O/Ref. : BXL20952_756_PUN
Behr. : GM
U/Ref. : 2043-0256/17/2024-509PR
Corr DCE: Anne THIÉBAULT
NOVA : 04/PFU/1961030
Corr DS : Wout COLLART
Julien DOIGNIES

BRUSSEL. Jan Jacobsplein, 15
(= beschermd geheel van eclectische en art-nouveauwoningen)
UNIEKE VERGUNNING : Wijzigen van de interne oppervlakteverdeling (huisvesting-kantoorruimte); Regulariseren van reeds uitgevoerde werken waaronder het plaatsen van airco-units op de binnenkoer, interne verfraaiingswerken en externe oprissingwerken; Plaatsen van zonnepanelen op het achterste dakvlak (nog uit te voeren)
Aanvraag van BSE – DCE en BSE – DS van 20/02/2026

Eensluidend advies van de KCML

Plaatsing van zonnepanelen – documenten uit het aanvraagdossier

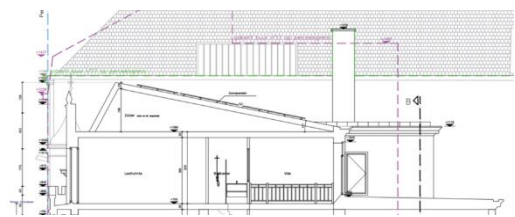
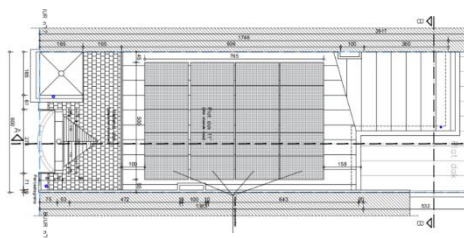
. De KCML aanvaardt de voorgestelde zonnepanelen aangezien deze niet zichtbaar zijn vanaf de openbare ruimte en geen negatieve impact hebben op de leesbaarheid van het bestaande dak. Bovendien werd het dak reeds geïsoleerd en bevestigt een stabiliteitsonderzoek dat het dak de geplande installatie kan dragen. De KCML vraagt er wel over te waken dat de helling van de zonnepanelen parallel loopt. Er moet ook voor worden gezorgd dat de technische toebehoren (kabels, omvormer , enz.) discreet en zorgvuldig worden geplaatst
